改善箇所説明図

改善の内容

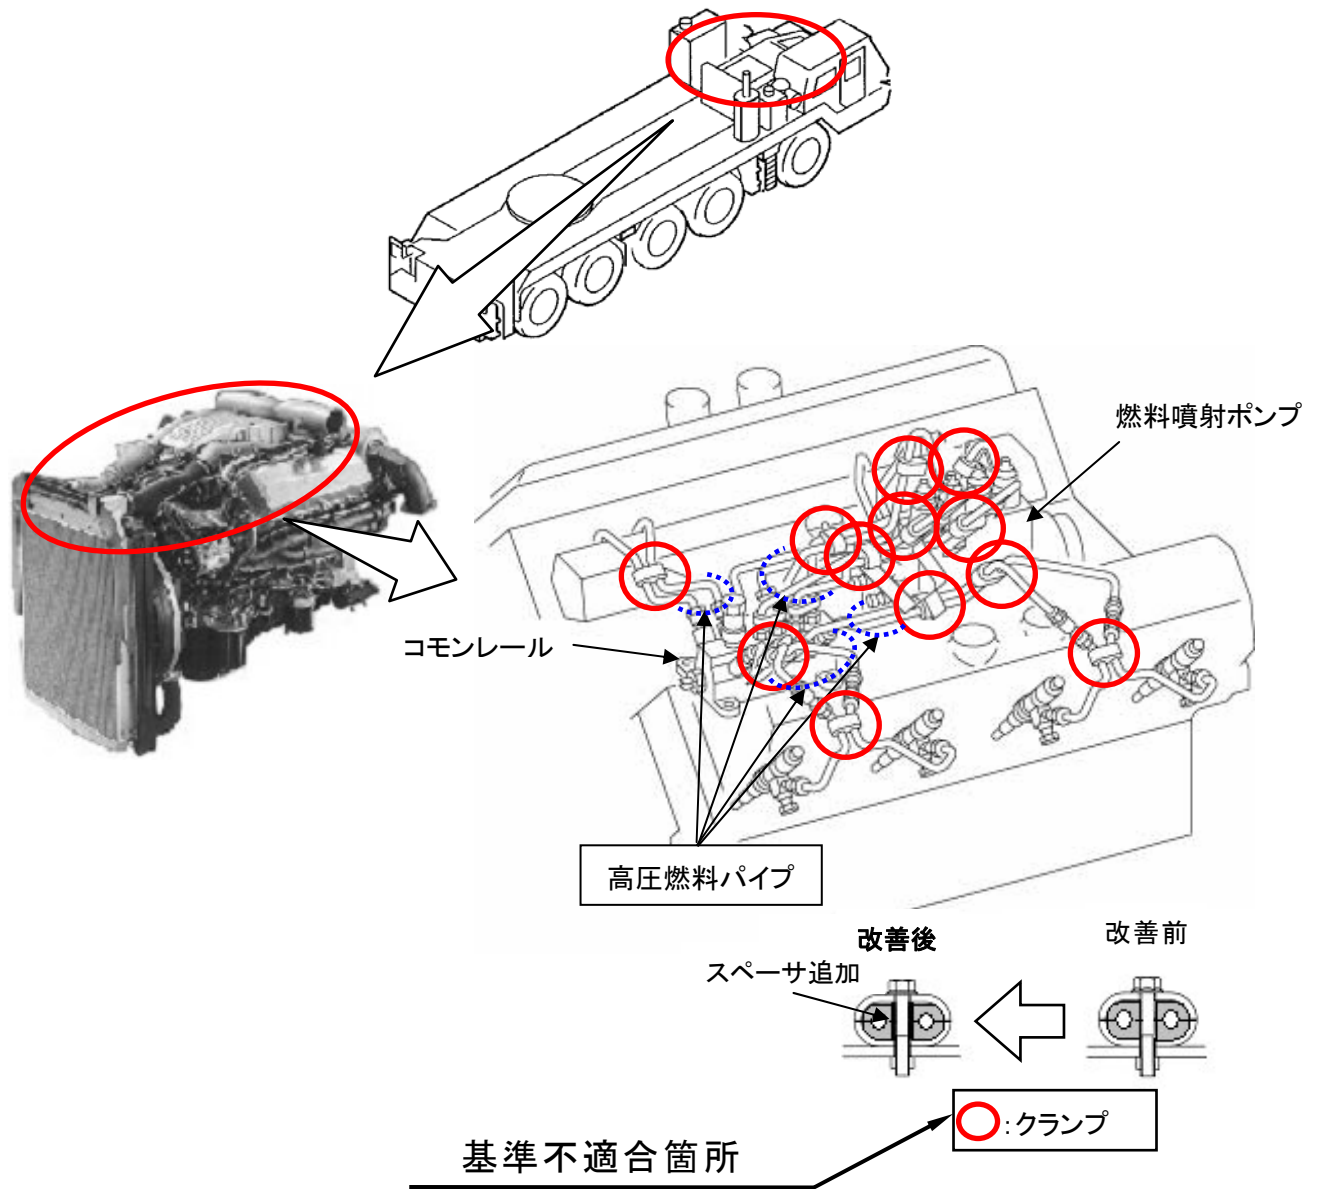
燃料噴射装置の高圧燃料パイプを締付けるクランプの構造が不適切なため、エンジン振動によりクランプボルトが緩み、当該クランプが脱落することがある。
 そのため、そのままの状態で使用を続けると、高圧燃料パイプに亀裂が生じ、燃料が漏れ、最悪の場合、エンジン停止、再始動不能に至るおそれがある。

全車両、当該クランプを対策品と交換する。併せて高圧燃料パイプを交換する。

注：□は、交換部品を示します。
